廃炉発官 R 3 第 6 2 号
令和 3 年 7 月 2 7 日

福島第一原子力発電所 特定原子力施設に係る実施計画 変更認可申請書の
一部補正について

令和3年4月1日付け廃炉発官R3第6号をもって申請し、令和3年4月28日付け廃炉発官R3第28号をもって一部補正しました福島第一原子力発電所 特定原子力施設に係る実施計画 変更認可申請書を別紙の通り一部補正をいたします。

瓦礫類、伐採木一時保管エリアの解除及び設定に伴う変更及びモニタリング計画及び放射性物質低減対策等の記載の適正化について、原子炉注水流量増加幅の適正化及びサイバーセキュリティグループの新設に伴う変更内容の反映を行う。

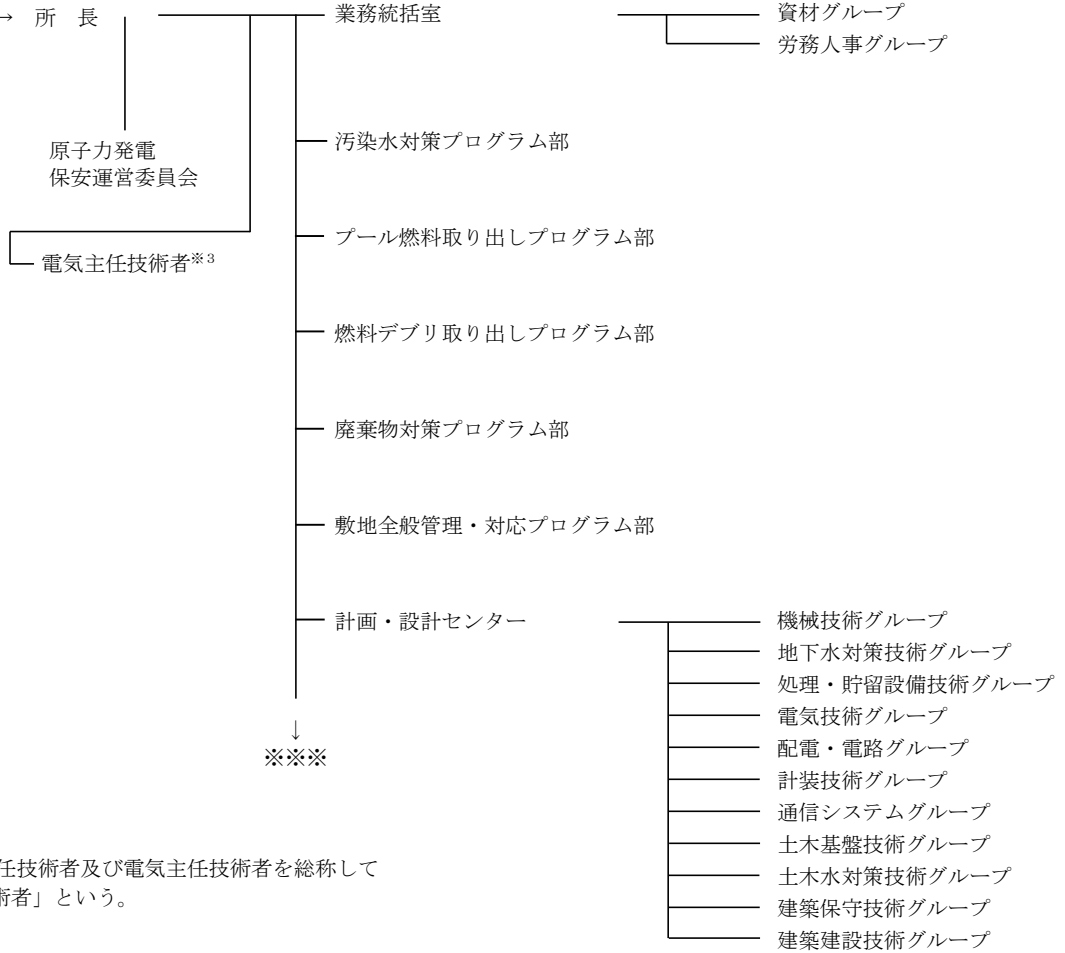
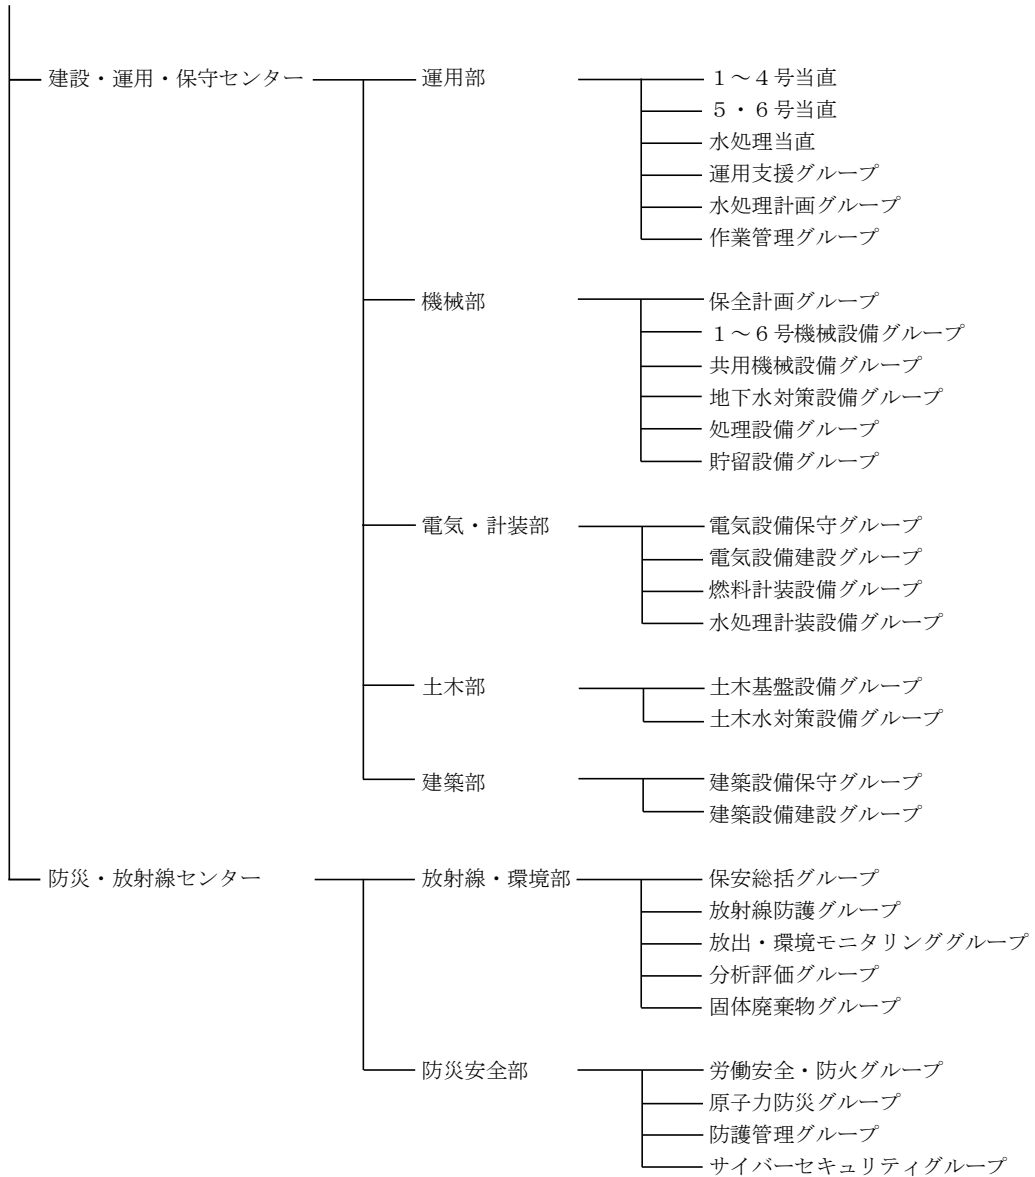
第4条

- ・サイバーセキュリティグループ新設に伴う変更

第5条

- ・サイバーセキュリティグループ新設に伴う変更

- (44) 固体廃棄物グループは，その他安全確保設備等のうち，放射性固体廃棄物等の管理施設及び関連施設並びに大型廃棄物保管庫における放射性廃棄物の管理に関する業務を行う。
- (45) 労働安全・防火グループは，防災安全の総括並びに初期消火活動のための設備の運用及び体制の整備に関する業務を行う。
- (46) 原子力防災グループは，原子力防災の総括及び緊急時対応の訓練計画・実施に関する業務を行う。
- (47) 防護管理グループは，周辺監視区域並びに保全区域の管理及び設備の運用に関する業務を行う。
- (48) サイバーセキュリティグループは，サイバーセキュリティの総括に関する業務を行う。

図4

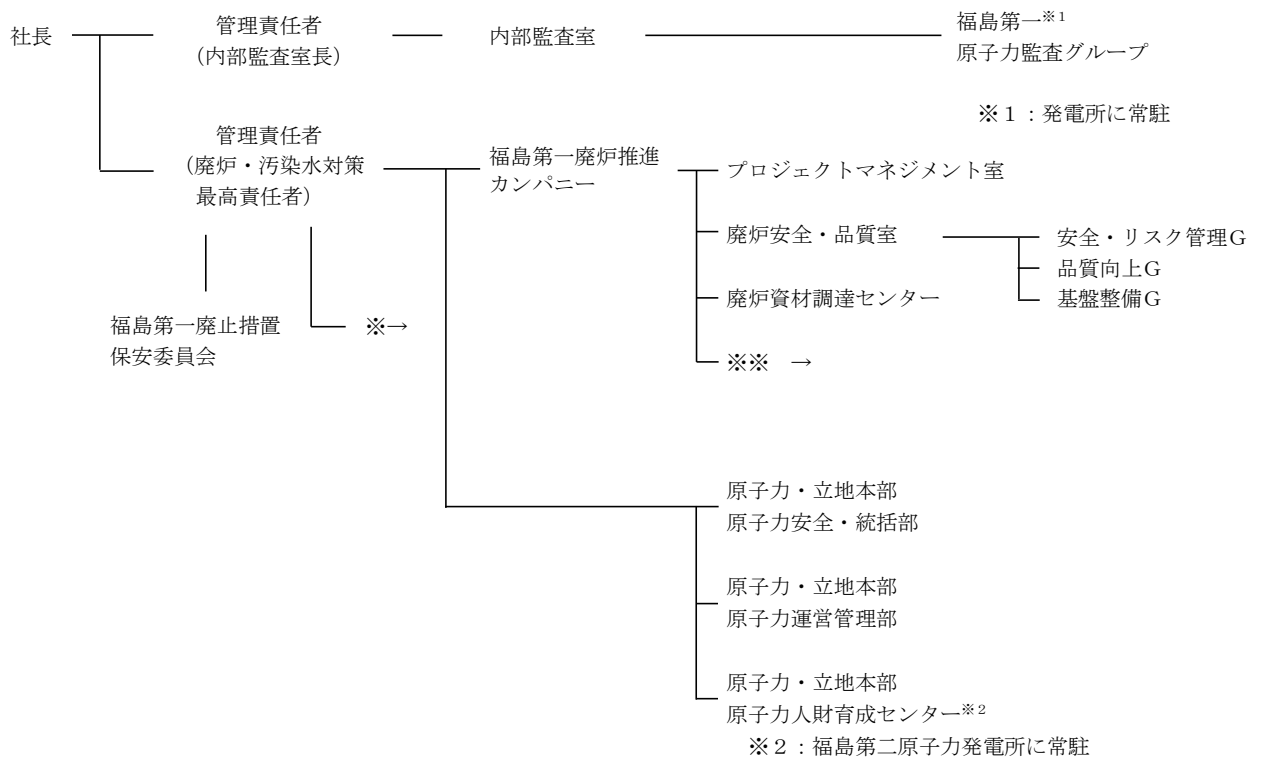
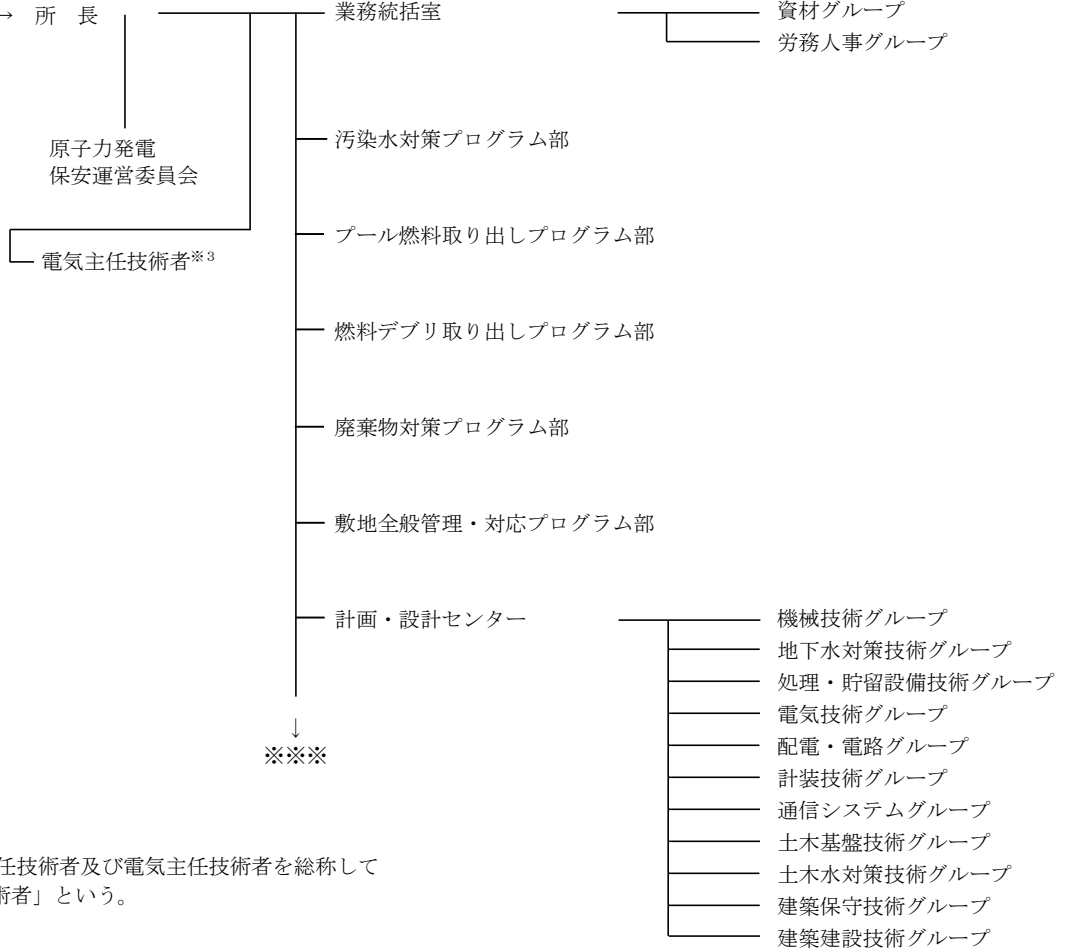
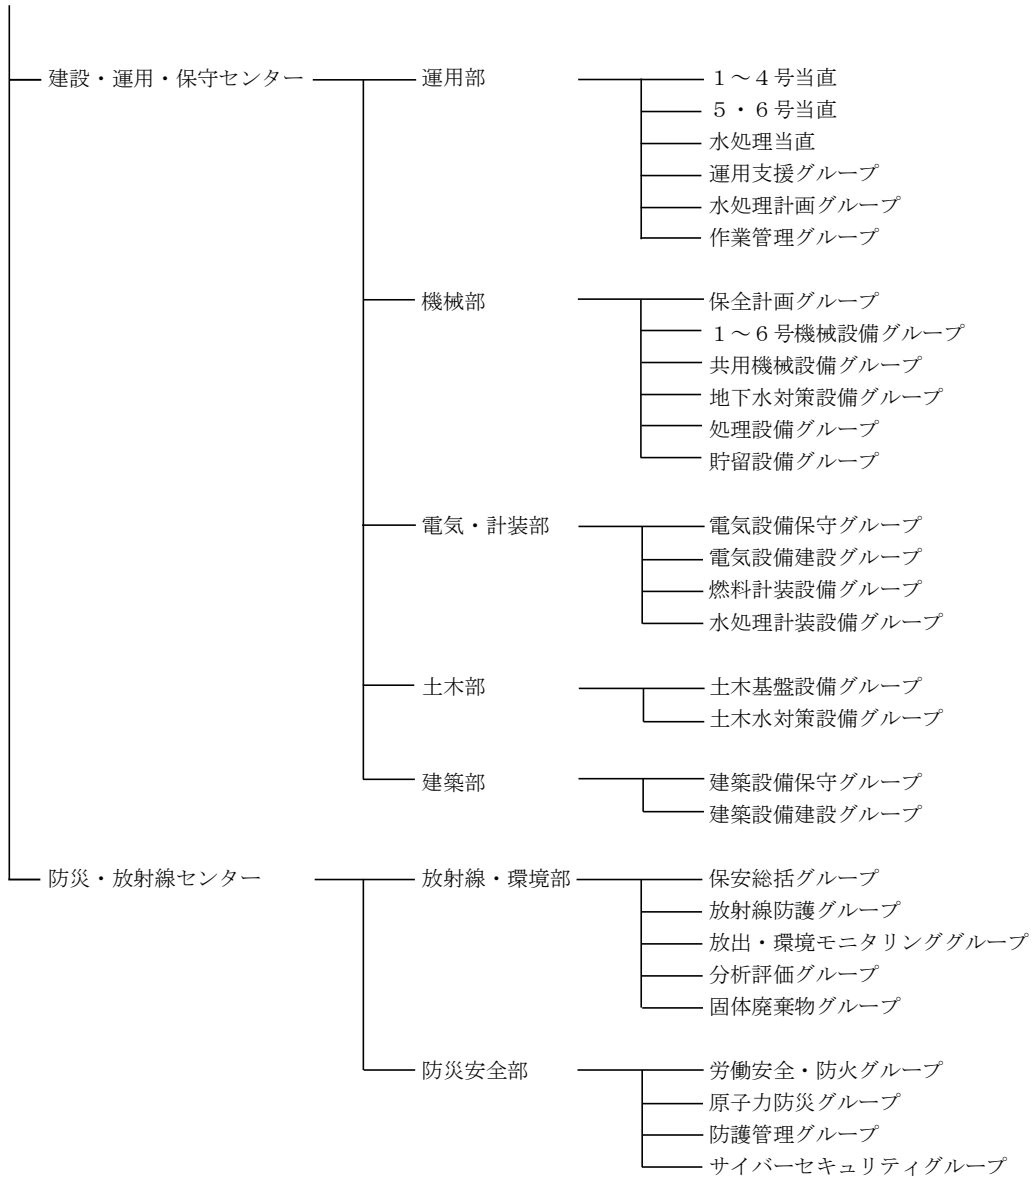
第4条

- ・サイバーセキュリティグループ新設に伴う変更

第5条

- ・サイバーセキュリティグループ新設に伴う変更

- (44) 固体廃棄物グループは，その他安全確保設備等のうち，放射性固体廃棄物等の管理施設及び関連施設並びに大型廃棄物保管庫における放射性廃棄物の管理に関する業務を行う。
- (45) 労働安全・防火グループは，防災安全の総括並びに初期消火活動のための設備の運用及び体制の整備に関する業務を行う。
- (46) 原子力防災グループは，原子力防災の総括及び緊急時対応の訓練計画・実施に関する業務を行う。
- (47) 防護管理グループは，周辺監視区域並びに保全区域の管理及び設備の運用に関する業務を行う。
- (48) サイバーセキュリティグループは，サイバーセキュリティの総括に関する業務を行う。
